## Keuringsverslag van een elektrische laagspanning- en zeer lage spanningsinstallatie

NIET CONFORM

Datum keuring: 19/09/2023

Straatnaam	Gasthuisstraat
Huisnummer	39
Busnummer	N
Postcode	2440
Gemeente	Geel
Land	België

Afbeelding schakel- en verdeelbord:

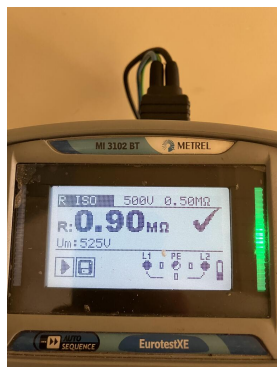
- I2.03 Eén of meerdere differentieelstroombeschermingsinrichtingen werken niet met testknop en/of stroominjectie. (Boek 1 Onderafdeling 6.5.7.2) Beide testkoppes van de differentieel werken niet
